東海第二発電所

鋼管杭鉄筋コンクリート防潮壁の構造成立性について

〔 審査会合指摘事項に対する回答 〕

日本原子力発電株式会社

鋼管杭鉄筋コンクリート防潮壁の杭構造形式及び設置ルートの変更 (3)杭構造形式の変更(摩擦杭から岩着支持杭への変更)

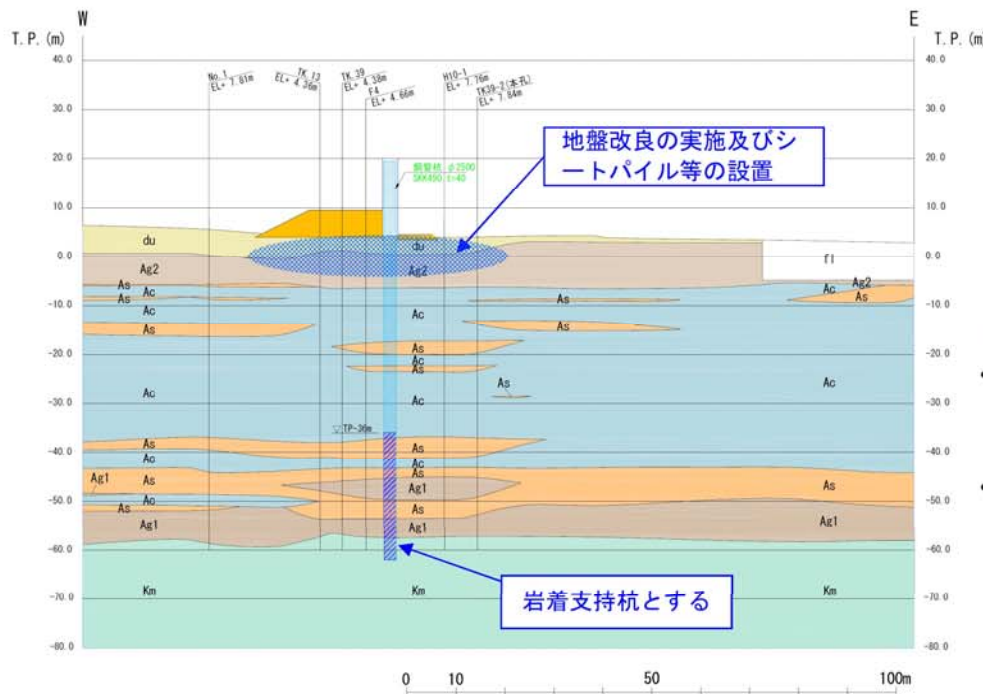
防潮堤の設計変更によって、安全裕度が向上する根拠を明確に説明すること。

- 盛土構造から鋼管杭構造に変更したことで、十分な支持性能を有する岩盤に杭を介して設置が可能となり、粘性土層による長期的な圧密沈下がなく、かつ材料強度が大きくなることから、確実に安全裕度が向上する。
- 盛土構造(セメント固化盛土)の設計強度については、有効応力解析の結果により配合の設定や強度のばらつき評価まで多数の試験が必要となるが、鋼管杭鉄筋コンクリート防潮壁の強度設定を行う際は、工場製品の組合せにより、迅速かつ柔軟に設計外力へ対応した設計が可能となる。

東海第二発電所の鋼管杭鉄筋コンクリート防潮壁は、敷地北側において摩擦杭を計画していたが、これを**岩着支持杭に変更**する。

これにより鋼管杭鉄筋コンクリート防潮壁は、十分な支持性能を有する岩盤に杭を介して設置することとなる。

また、鋼管杭鉄筋コンクリート防潮壁周りの表層付近の地盤においては、地震時における変形や津波による洗掘などに対し、浸水防護をより確実なものとするため、**地盤改良の実施及びシートパイル等の設置を行う**。

- 杭の基礎構造形式を摩擦杭から岩着支持杭に変更することにより、より裕度が高い支持性能が得られる。
- 表層付近の地盤改良等を行うことにより、地震時における周辺地盤の変形に対する抑制効果が得られる。また、津波時の洗掘や地中からの浸水防止効果が大きくなるとともに、杭の発生曲げモーメントを抑え、全体として安全裕度の高い構造となる。

鋼管杭鉄筋コンクリート防潮壁の杭構造形式及び設置ルートの変更 (3) 杭構造形式の変更(摩擦杭から岩着支持杭への変更)

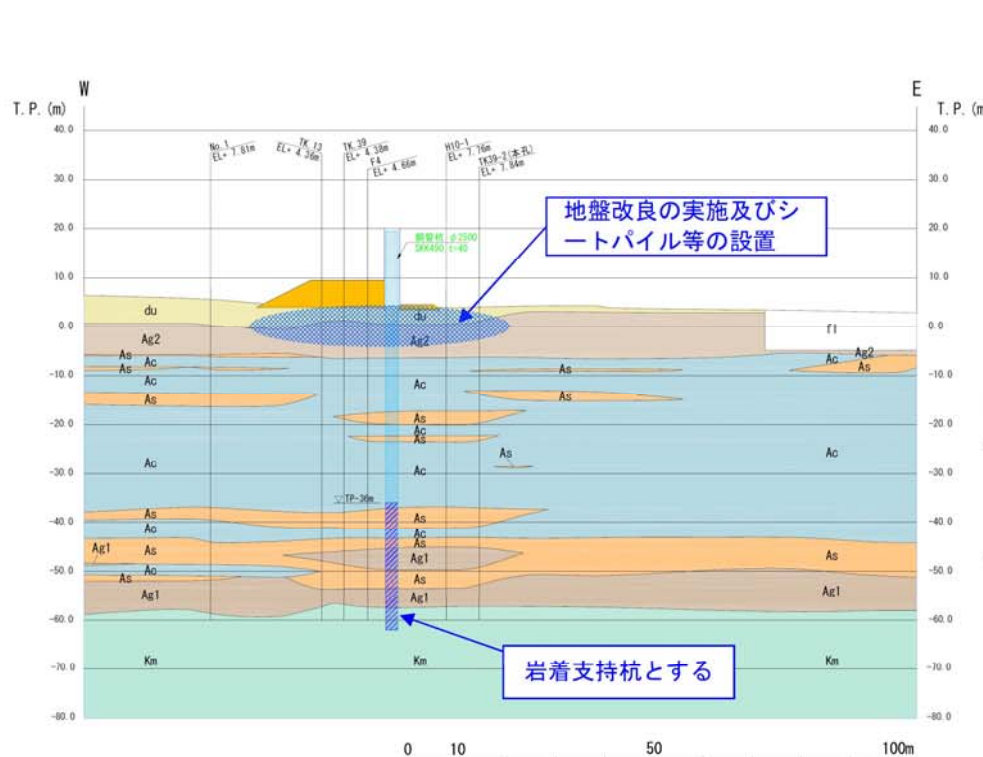
既存の杭の原位置載荷試験が防潮堤設置範囲に適用できるのか根拠を示すこと。

摩擦杭の原位置試験による支持力確認や液状化対策工事後の性能確認試験の見通しについても説明すること。

- 既存の杭の原位置載荷試験については、防潮堤設置位置とは異なる範囲での試験であるため、防潮堤設置位置にて新規に杭載荷試験を実施する方針とした。
- 鋼管杭鉄筋コンクリート防潮壁は、敷地北側エリアにおいて摩擦杭構造を予定していたが、摩擦杭構造は取り止め、全て岩着支持杭構造に変更し、かつ杭の岩着支持部のみでも十分な支持力を有する設計とする方針とした。

東海第二発電所の鋼管杭鉄筋コンクリート防潮壁は、敷地北側において摩擦杭を計画していたが、これを**岩着支持杭に変更**する。

- 杭の基礎構造形式を摩擦杭から岩着支持杭に変更することにより、より裕度が高い支持性能が得られる。
- 表層付近の地盤改良等を行うことにより、地震時における周辺地盤の変形に対する抑制効果が得られる。また、津波時の洗掘や地中からの浸水防止効果が大きくなるとともに、杭の発生曲げモーメントを抑え、全体として安全裕度の高い構造となる。

10. 地盤の嵩上げ部(改良体), シートパイル, 表層地盤改良等の設計方針 ボイリング, パイピング防止対策の検討方針(1/3)

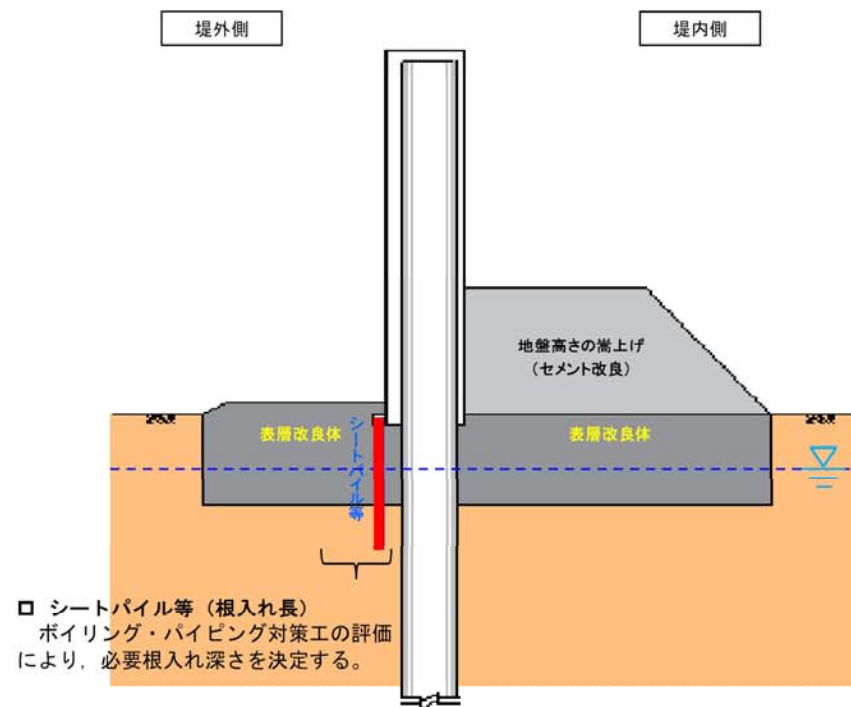
余震と津波の組合せを評価する際に、津波の滞留によってdu層の地下水位が上昇し、液状化に伴うdu層の沈下が起因して防潮堤下から津波が流入することについても併せて検討すること。

- 津波時の防潮壁の内外で生じる水位差を考慮し、シートパイルによるボーリング、パイピング対策等を行うこととした。
- また、上部工の底部の根入れ長は、地震時に生じる地表面の沈下量に基づき設定する方針を示した。

■ 鋼管杭鉄筋コンクリート防潮壁は, 津波時において堤外側と堤内側に水位差を考慮し, ボイリング, パイピングが生じないように対策を講じる。

- ・ 鋼管杭鉄筋コンクリート防潮壁の堤外側にシートパイル等を設置し, 堤内側の土の重量とシートパイル等の先端位置に作用する水圧との比から必要根入れ深さを決定する。

- ・ 鋼管杭鉄筋コンクリート防潮壁の堤外側, 堤内側の表層地盤に対して地盤改良を実施すると共に堤外側にシートパイル等を設置し, 浸透流路長を増加させる。

鋼管杭鉄筋コンクリート防潮壁の杭構造形式及び設置ルートの変更 (3) 杭構造形式の変更(摩擦杭から岩着支持杭への変更)

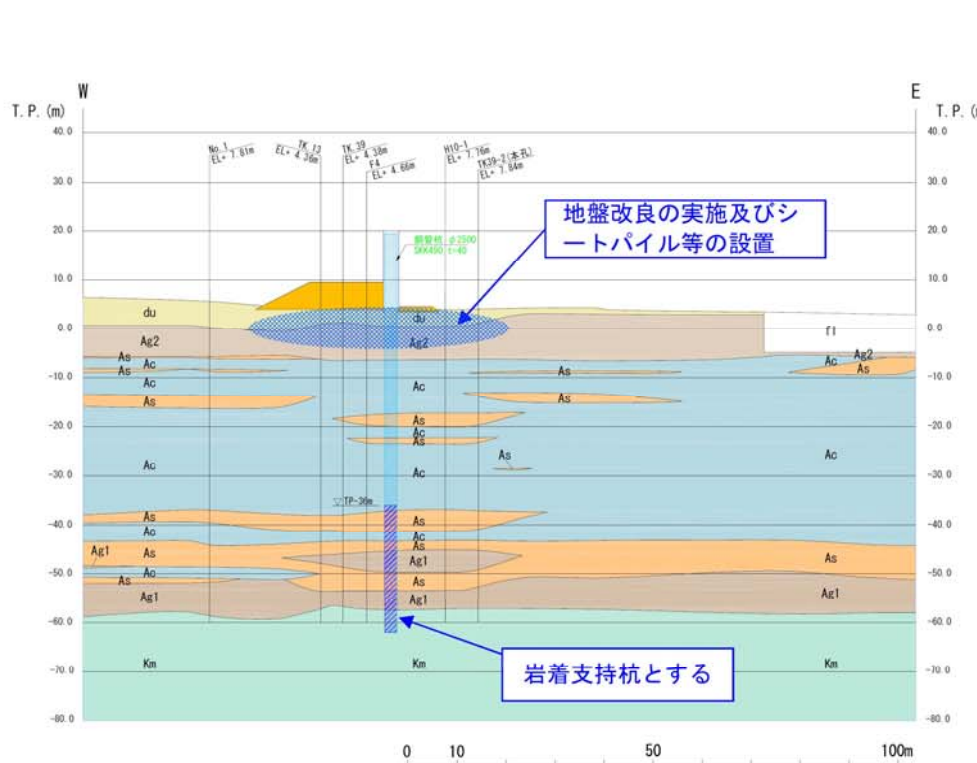
本会合においては、特に第3条の要求事項を満たすための基礎データや検討が不足している。早急にできるだけデータを集めて示すこと。また設計の方針を示すこと。

- 鋼管杭鉄筋コンクリート防潮壁は、敷地北側において摩擦杭構造を計画していたが、第3条の要求事項の観点で岩着支持杭構造に変更すると共に、周辺地盤の変形を想定した表層面付近の地盤改良や施工ブロック間の止水ジョイント設置の方針を示した。
- また、全ての砂層、礫層を「豊浦標準砂」の液状化特性と仮定し、強制的に液状化する条件を与えた地震時解析結果(二次元有効応力解析)において、岩着支持杭が成立することを確認した。
- なお、防潮堤基礎地盤データ拡充のための追加地質調査を現在実施中である。

東海第二発電所の鋼管杭鉄筋コンクリート防潮壁は、敷地北側において摩擦杭を計画していたが、これを岩着支持杭に変更する。

- 杭の基礎構造形式を摩擦杭から岩着支持杭に変更することにより、より裕度が高い支持性能が得られる。
- 表層付近の地盤改良等を行うことにより、地震時における周辺地盤の変形に対する抑制効果が得られる。また、津波時の洗掘や地中からの浸水防止効果が大きくなるとともに、杭の発生曲げモーメントを抑え、全体として安全裕度の高い構造となる。

2.1 モデル化の概要

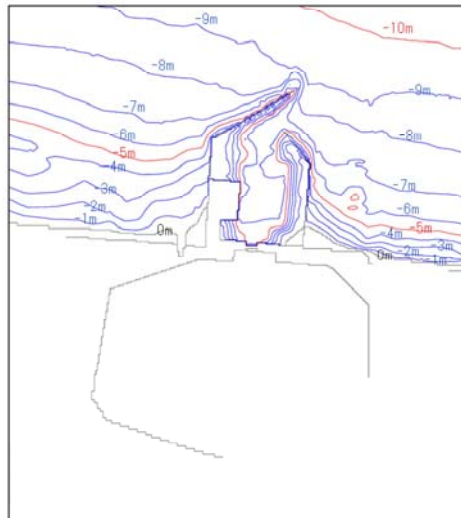
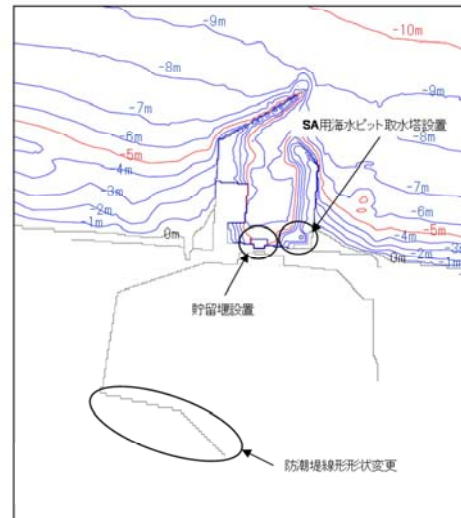
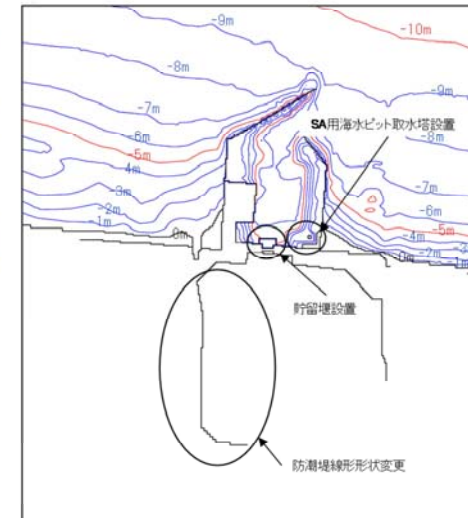
防潮堤のルート変更により、基準津波の選定のために用いた敷地前面の評価点における水位が変わると考えられる。基準津波の選定に影響があるので、再評価を実施すること。

- 第486回審査会合(H29.7.13)においてご説明した防潮堤ルートの変更を反映して、基準津波の検討を実施し、防潮堤ルートの変更が基準津波波源への影響がないことを確認した。

- 設備形状の反映による基準津波への水位の影響を把握するため、設置変更許可申請時のモデルとの水位を比較する。
- 防潮堤線形形状の変更, 貯留堰及びSA用海水ピット取水塔を追加設置したモデルに変更した。

■ 基準津波の津波遡上解析結果（南側斜面寄り付き部）

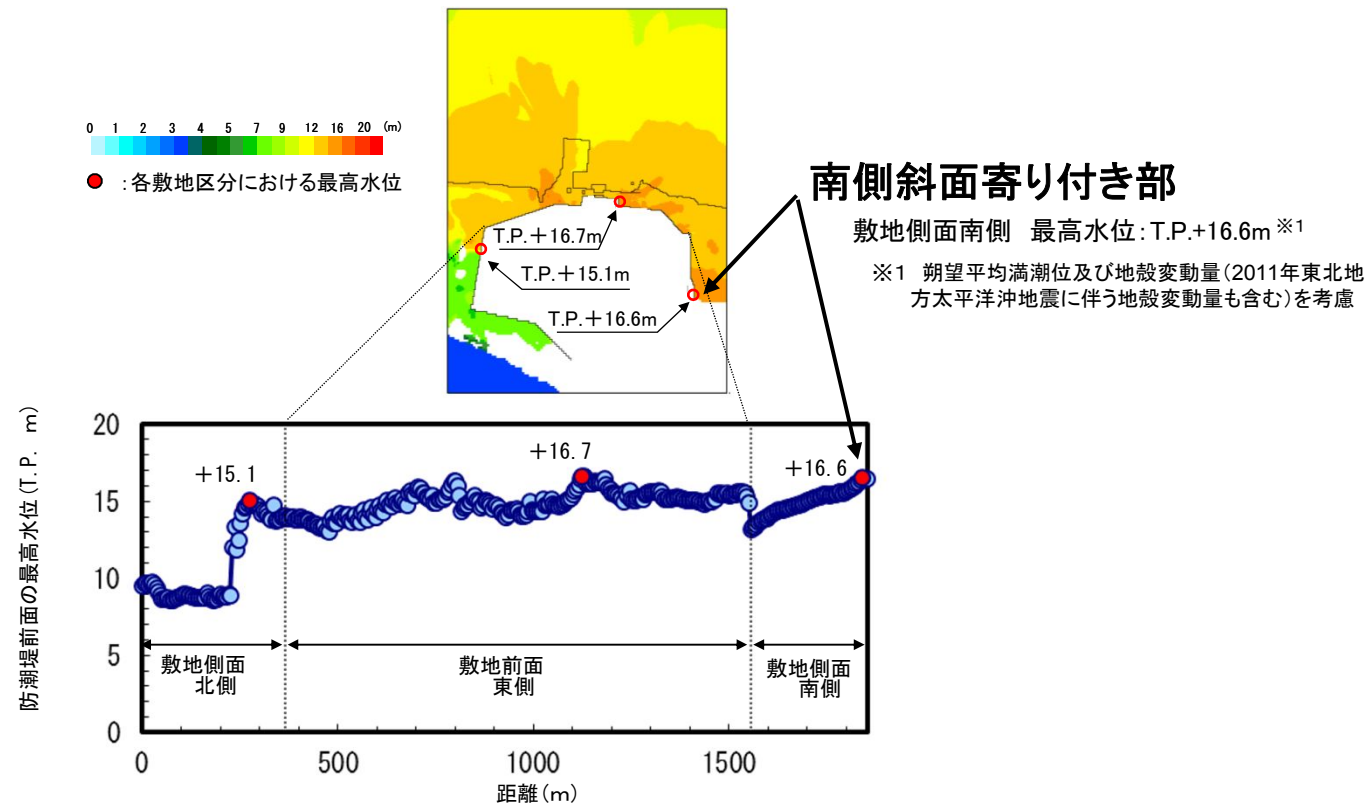
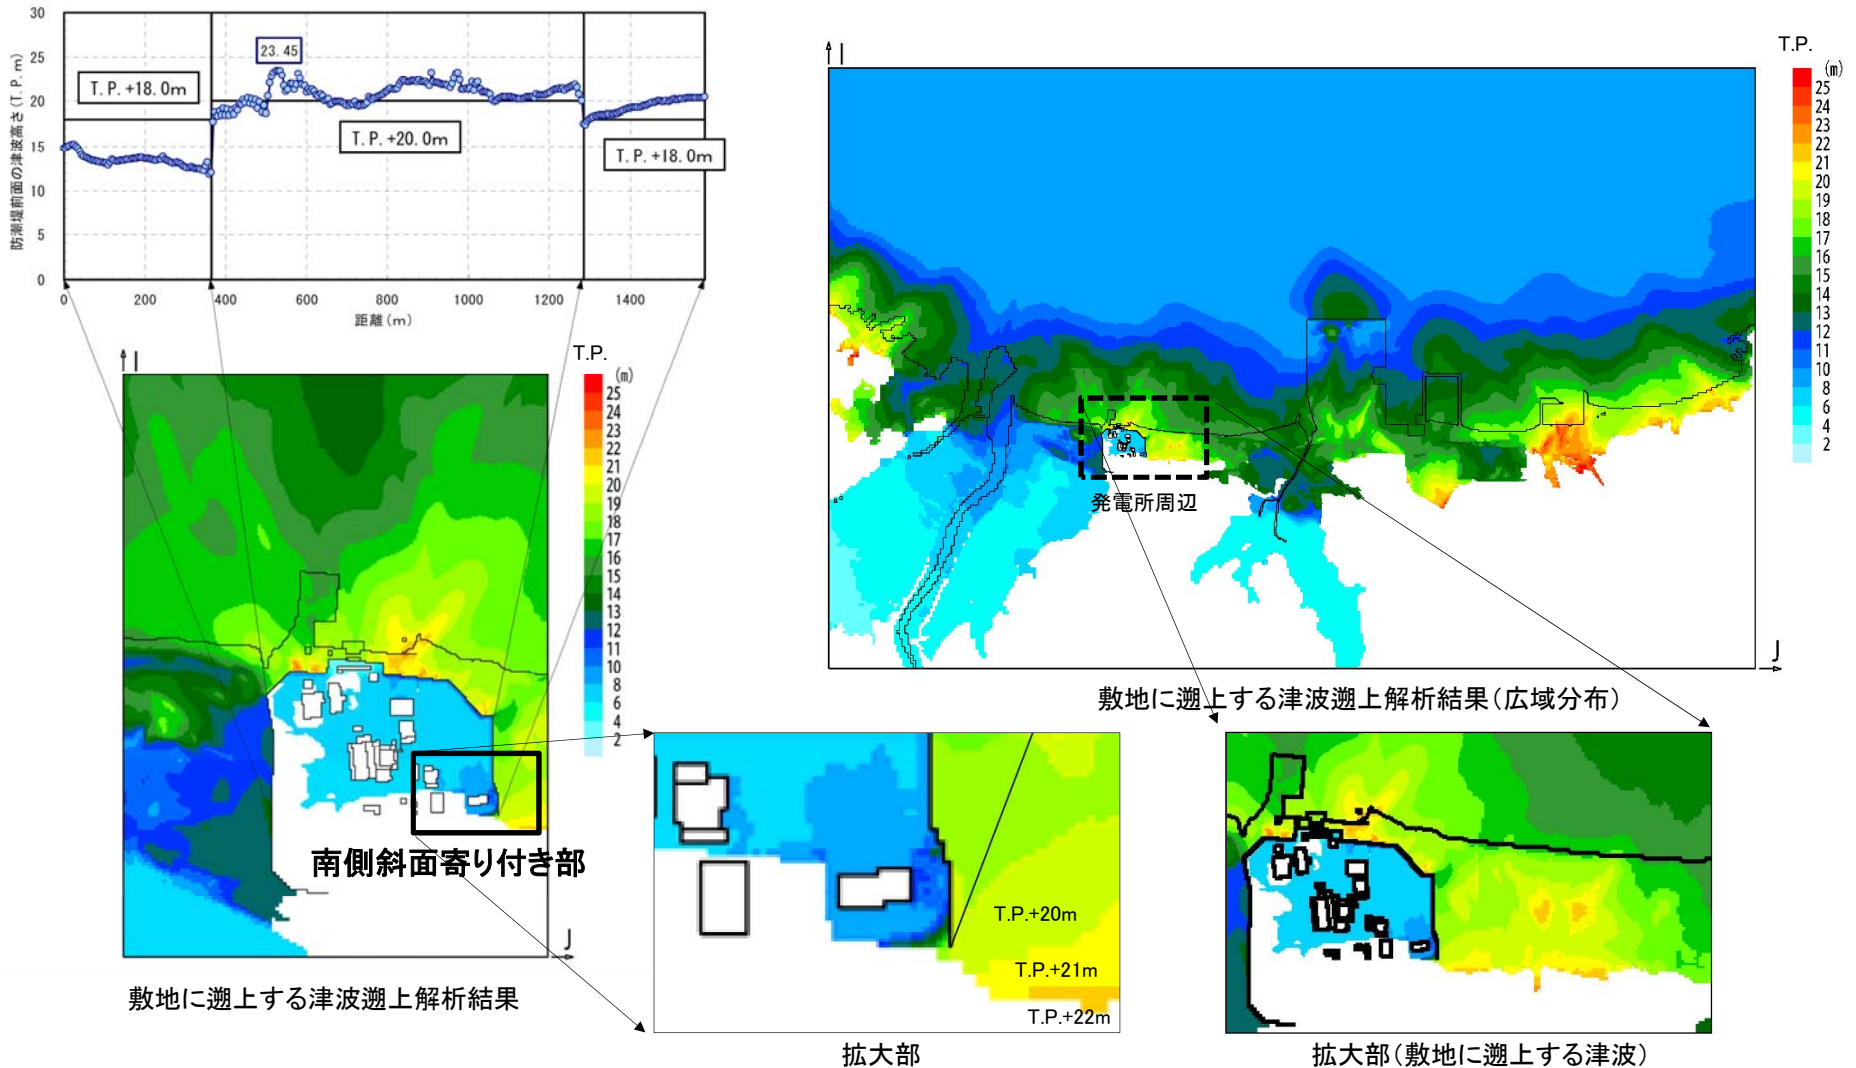
遡上解析結果を踏まえ、敷地南西部の他事業所敷地内を含む地山に対する洗掘対策(延長、幅、深さ等)について、整理して説明すること。

- 基準津波による津波遡上解析の結果、敷地南西部の防潮堤地山寄り付き部(T.P.+18m)に遡上する津波高さはT.P.+16.6mであることを確認した。これに潮位のばらつきを考慮しても津波遡上高さはT.P.+16.8mであり、防潮堤高さを超えることはない。
- 基準津波を超え敷地に遡上する津波(T.P.+24m津波)による津波遡上解析結果では、南側斜面地山寄り付き部に遡上する津波高さがT.P.+20m程度となる。更に広域で確認すると、南側斜面地山寄り付き部の南側において、最高水位がT.P.+22m程度の範囲が確認される。
- この基準津波を超え敷地に遡上する津波(T.P.+24m津波)の広域における遡上高さを考慮し、南側斜面地山寄り付き部(T.P.+18m)の延長上にT.P.+22m付近まで地盤改良を行い、洗掘防止対策を計画した。

- 鋼管杭鉄筋コンクリート防潮壁と南側斜面寄り付き部の洗掘対策は、津波遡上解析結果を用いて範囲を決定する。
- 津波遡上解析の結果、南側斜面地山寄り付き部の最高水位はT.P.+16.6mであり、潮位のばらつきを考慮した場合でもT.P.+16.8mまで遡上することとなるが、防潮堤天端高さT.P.+18.0mには及ばない。

- 基準津波を超え敷地に遡上する津波（T.P.+24m津波）の津波遡上解析の結果，南側斜面寄り付き部の最高水位はT.P.+20m程度となる。
- 更に広域を見ると，南側斜面寄り付き部の南側において最高水位がT.P.+22m程度となる範囲が一部確認される。

津波時の荷重伝達

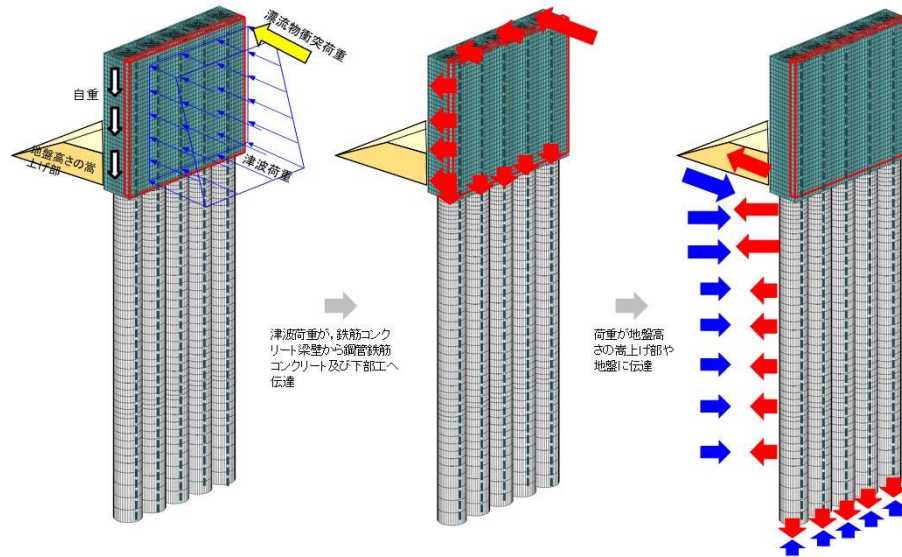
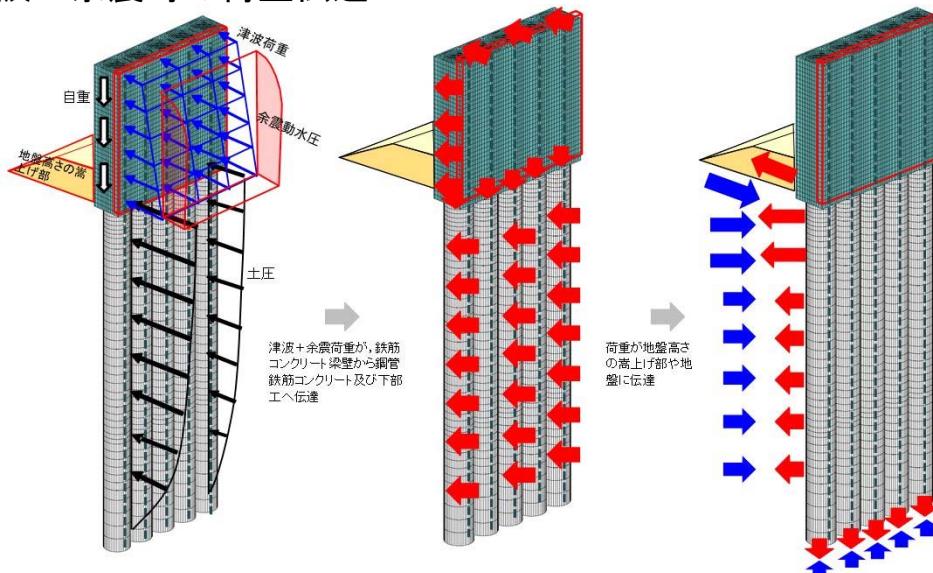
上部工・下部工のそれぞれの部位における岩盤傾斜を模擬した解析を含むすべての検討について、荷重伝達を踏まえた荷重の受け渡しや検討条件の整合性又は包絡性について、体系的に整理するとともに、部位について厳しい条件となっているか示すこと。

- 上部工・下部工のそれぞれの部位における荷重条件別の検討についてフローに整理し、荷重伝達を踏まえた荷重の受け渡しや、検討条件の整合性および包括性について表現した。
- また、防潮壁の各部位に対して厳しい条件となるよう、設計条件の保守性について示した。

津波や漂流物に対しては、堤外側の鉄筋コンクリート梁壁に津波や漂流物の荷重が伝わり、鉄筋コンクリート梁構造として鋼管鉄筋コンクリートを支点とした連続梁として抵抗する。その支点反力が鋼管鉄筋コンクリート壁に伝わり、下部工の鋼管杭へ荷重伝達される。

地震に対しては、下部工の鋼管杭の応答変位により各杭間に生じる相対変位から発生する荷重に対して、鋼管鉄筋コンクリート壁間を結んでいる鉄筋コンクリート梁壁により抵抗する。
